## Service Bulletin

HOOFDGRÖEP	GROEP	NO.
8	83	408
DATUM		
Mei 1990		
BETR.		
Afdekpaneel achterklep vervangen		
480

### Vervangen van oud model afdekpaneel door nieuw model

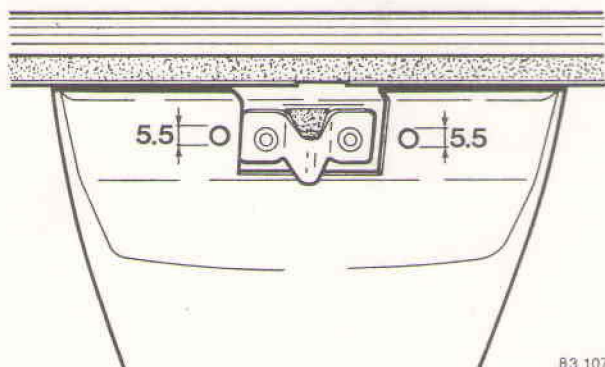
Met ingang van chassisnummer 536904 is een nieuw model afdekpaneel gemonteerd. Vanaf heden is het oude afdekpaneel niet meer leverbaar. Om het nieuwe model te kunnen monteren moeten er enkele aanpassingen aan de steun van de slotvanger plaatsvinden.

Verwijder het oude afdekpaneel.  
Breng het nieuwe paneel aan om de boorgaten af te tekenen.

Positioneer het paneel.  
Zorg dat dit goed aanligt tegen het aluminium frame van de achtruit, en dat de afstanden links en rechts van de slotvanger gelijk zijn.

Teken de te boren gaten af.  
Pons de centreerpunten en boor  $\varnothing$  5,5 mm.  
Boor voorzichtig, leg een metalen of kunststof strip achter het te boren gat om te voorkomen, dat de ruit beschadigd wordt.  
Verwijder het boorslijpsel zorgvuldig en breng anti-roestmiddel aan.  
Monteer het paneel en zet dit vast met 2 clips (O/N 3 121 491-9).
